ERWIDERUNG ZUR STELLUNGNAHME VON PROF. KATHER VOM 31.5.2016

KONTEXT: NRW-QUECKSILBERGUTACHTEN VOM 2.4.2016

Christian Tebert / Peter Gebhardt
Ökopol GmbH / Öko-Institut
31. August 2016

Abbildung 1: Monats- und Jahresmittelwerte der Quecksilberemissionen 2015, Braunkohlekraftwerk Frimmersdorf Block P

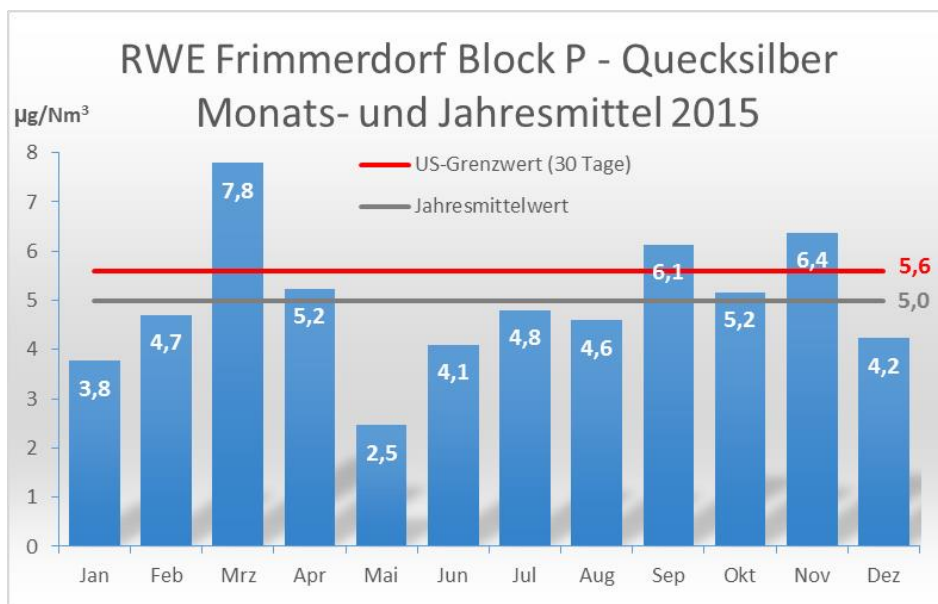
Die Aussage von Prof. Kather basiert auf der Annahme, dass ein Jahresmittelwert (JMW) ebenso wie eine Einzelmessung einen ausreichenden Beleg für die Einhaltung der US-Grenzwerte darstellt. Prof. Kather belegt dies mit der Gleichmäßigkeit der Quecksilberemissionen eines US-Kraftwerkes (Coal Creek Station), das eine Quecksilberminderungstechnik einsetzt. Die NRW-Kraftwerke setzen jedoch keine spezifische Quecksilberminderungstechnik ein und verwenden Kohle mit sehr stark schwankendem Quecksilbergehalt.

Abbildung 1 zeigt beispielhaft anhand der kontinuierlichen Messung am Braunkohleblock „Frimmersdorf P“, dass bei einem Jahresmittelwert von 5,0 µg/Nm³ der US-Grenzwert dreimal nicht eingehalten wird.

Die These von Prof. Kather, dass Jahresmittelwerte und Einzelmessungen ohne Abstriche herangezogen werden können, um daraus zu folgern, dass 90 % der Braunkohlekraftwerke und 40 % der Steinkohlekraftwerke in NRW die 30-Tage-Grenzwerte der USA einhalten, ist falsch.

Erst wenn Jahresmittelwerte und Einzelmessungen deutlich (ca. 40 %) unterhalb der US-Werte liegen, kann annähernd sicher angenommen werden, dass US-Grenzwerte bei allen 30-Tagesmittelwerten eingehalten sind.

Abbildung 3: Monats- und Jahresmittelwerte der Quecksilberemissionen 2013, Braunkohlekraftwerk Neurath Block G

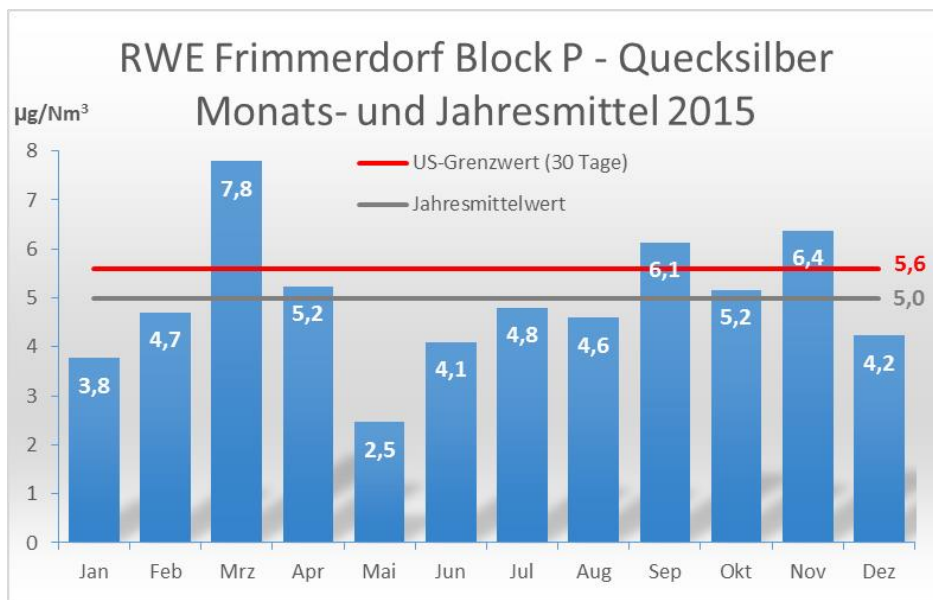
In der nachfolgenden Abbildung 2 und Abbildung 3 werden Emissionsdaten von zwei Braunkohlekraftwerksblöcken dargestellt, die im rheinischen Braunkohlerevier von Nordrhein-Westfalen liegen und ihren Brennstoff aus dem benachbarten Tagebau erhalten. Die Grafiken zeigen hohe Schwankungen der Quecksilber-Monatsmittelwerte. Diese Schwankungen wurden im NRW-Gutachten bereits bei den Quecksilbereinträgen festgestellt (vgl. S. 74: *„Quecksilberanalysen der Kohlen zeigten eine hohe Schwankungsbreite von rund 300 %“*) Entsprechend hohe Schwankungen treten auch bei den Quecksilber-Monatsmittelwerten auf – trotz der Abscheidungseffekte durch Elektrofilter und Wäscher („Co-Benefit“).

2015); kontinuierliche Messungen im Block G von Neurath zeigen **bis zu 231 %** Unterschied (vgl. 4,2 µg/Nm³ im Dez. 2013 zu 9,7 µg/Nm³ im Mai 2013). Die höchsten Monatsmittelwerte liegen in Frimmersdorf Block P **57 % über dem Jahresmittelwert**, in Neurath Block G **40 % über dem Jahresmittelwert**.

Die These von Prof. Kather, dass Jahresmittelwerte mit Monatsmittelwerten in erster Näherung gleich gesetzt werden könnten, ist für Kraftwerke in NRW offensichtlich falsch.

Erst wenn der **Jahresmittelwert** eines Kraftwerks ohne spezifische Minderungs-technik etwa 40 % unter dem 30-Tage-US-Grenzwert liegt, kann mit hoher Wahrscheinlichkeit angenommen werden, dass alle über und unter dem Jahresmittelwert schwankenden Monatsmittelwerte diesen Kraftwerks den 30-Tage-US-Grenzwert sicher einhalten.

Abbildung 2: Monats- und Jahresmittelwerte der Quecksilberemissionen 2015, Braunkohlekraftwerk Frimmersdorf Block P

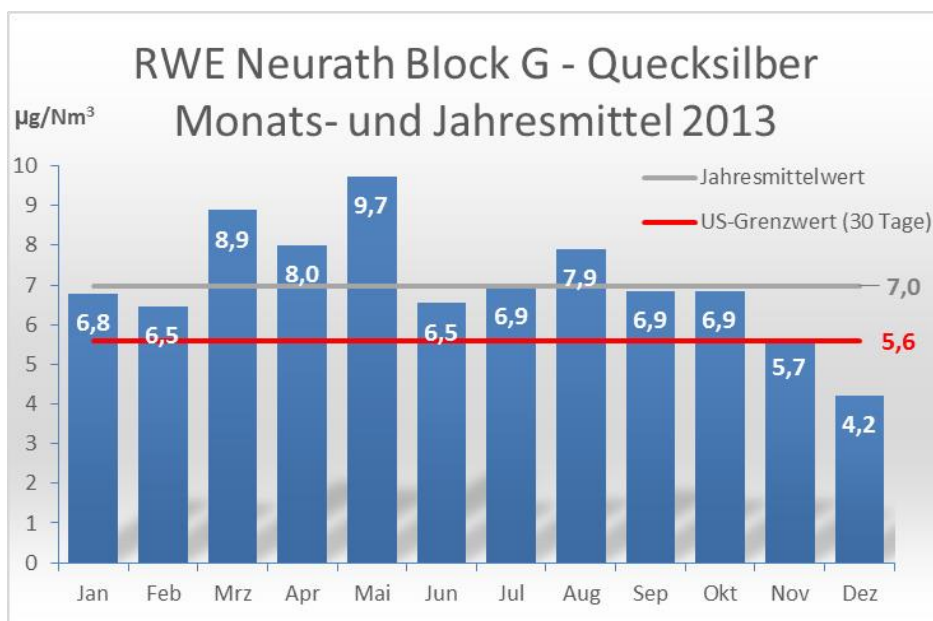
In Kapitel 4 der Stellungnahme von Prof. Kather sind Quecksilberemissionen von zwei Blöcken eines US-Steinkohlekraftwerks mit Aktivkohleeindüsung dargestellt, um zu zeigen, dass die Emissionen im Verlauf eines halben Jahres nur gering schwanken. Im fünften Spiegelstrich seiner Stellungnahme wird damit von Prof. Kather die These aufgestellt, dass *„man daher den rollierenden 30-Tage-US-Grenzwert in erster Näherung mit dem diskutierten europäischen Jahresgrenzwert gleichsetzen kann. Ein Abschlag auf Monatsmittelwerte zur Ermittlung eines Jahresmittelwertes, wie auf Seite 58 des NRW-Gutachtens implizit aufgrund eines über den Jahresverlauf möglichen Ausgleichs von monatlichen Schwankungen gefordert, ist daher nicht nötig.“* Diese These basiert auf Daten des US-Braunkohlekraftwerks „Coal Creek Station“ in Nord-Dakota (1.200 MW_{el}), das eine quecksilberspezifische Minderungstechnik einsetzt, um eine Aussage im NRW-Gutachten über Kraftwerke in NRW zu widerlegen, die keine quecksilberspezifischen Minderungstechniken einsetzen.

Kontinuierliche Messungen im Block P im Kraftwerk Frimmersdorf zeigen Unterschiede der Monatsmittelwerte von **bis zu 316 %** zwischen dem Minimalwert und dem Maximalwert (vgl. 2,5 µg/Nm³ im März 2015 zu 7,8 µg/Nm³ im Mai

Abbildung 4: Halbstundenmittelwerte der Quecksilberemissionen 2015, Braunkohlekraftwerk Frimmersdorf Block P

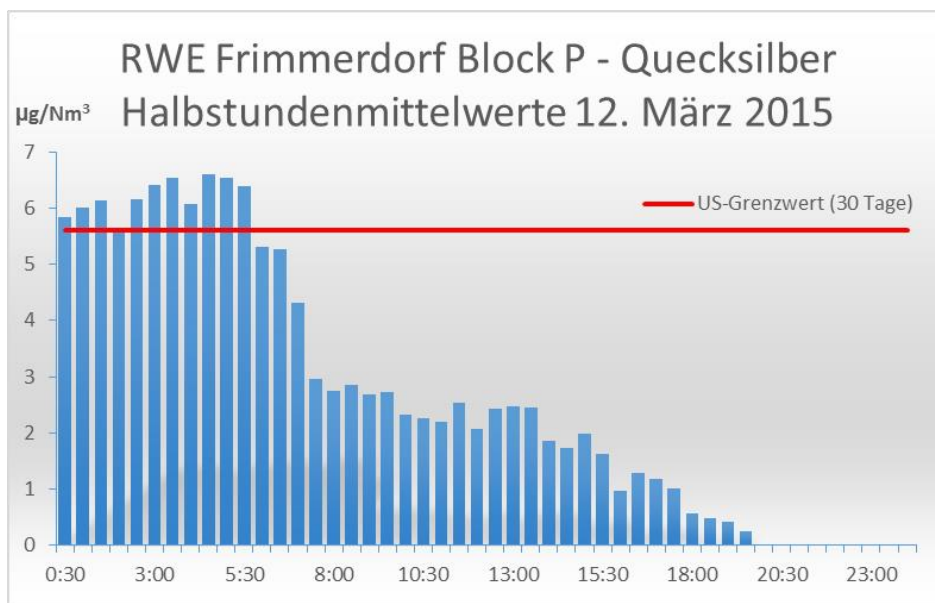
Während Prof. Kather in Kapitel 4 annimmt, dass Monats- und Jahresmittelwerte gleich gesetzt werden können, setzt er in Kapitel 5 auch Mittelwerte aus anderthalbstündiger Messung dem Monatsmittelwert gleich, wenn er schlussfolgert, dass 90 % der Braunkohlekraftwerke die US-Grenzwerte einhalten.

Diese Gleichsetzung verkennt, dass Halbstundenmittelwerte noch stärker schwanken als Monatsmittelwerte. Einzelmessungen ergeben eher ein zufälliges Mittel aus anderthalb Betriebsstunden, als einen Wert, der zum Abgleich mit dem rollierenden 30-Tage-US-Grenzwert geeignet ist.

Abbildung 4 zeigt am Beispiel von Block P in Frimmersdorf die Variation der Halbstundenmittelwerte eines Tages. Zum Vergleich ist der rollierende 30-Tage-US-Grenzwert von $5,6 \mu\text{g}/\text{Nm}^3$ eingezeichnet.

Das NRW-Gutachten nennt Jahresmittelwerte aus kontinuierlicher Messung. Monatsmittelwerte können wegen der fehlenden quecksilberspezifischen Minderungstechniken deutlich über dem Jahresmittelwert liegen. Einzelmesswerte geben zufällige Werte innerhalb einer hohen Schwankungsbreite wieder und sind für den US-Grenzwertvergleich ungeeignet.

Abbildung 5: Halbstundenmittelwerte der Quecksilberemissionen 2013, Braunkohlekraftwerk Neurath Block G

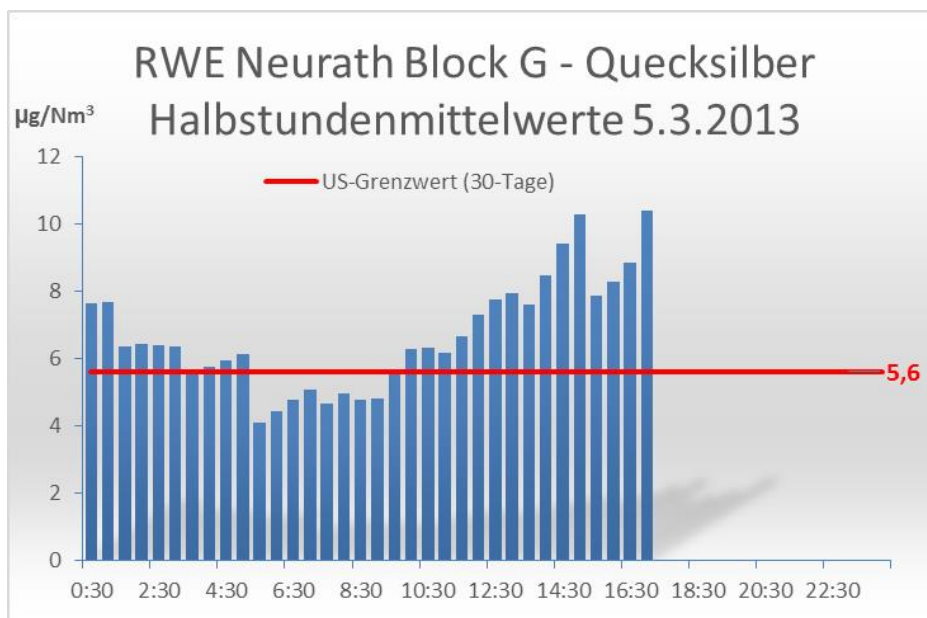
Abbildung 5 zeigt am Beispiel von Block G in Neurath die Variationen von Halbstundenmittelwerten an einem Tag. Auch hier ist zum Vergleich der 30-Tage-US-Grenzwert von 5,6 µg/Nm³ eingezeichnet. Der Mittelwert aus drei aufeinanderfolgenden Halbstundenwerten könnte an diesem Tag entweder eine Unterschreitung oder eine hohe Überschreitung des US-Grenzwertes feststellen.
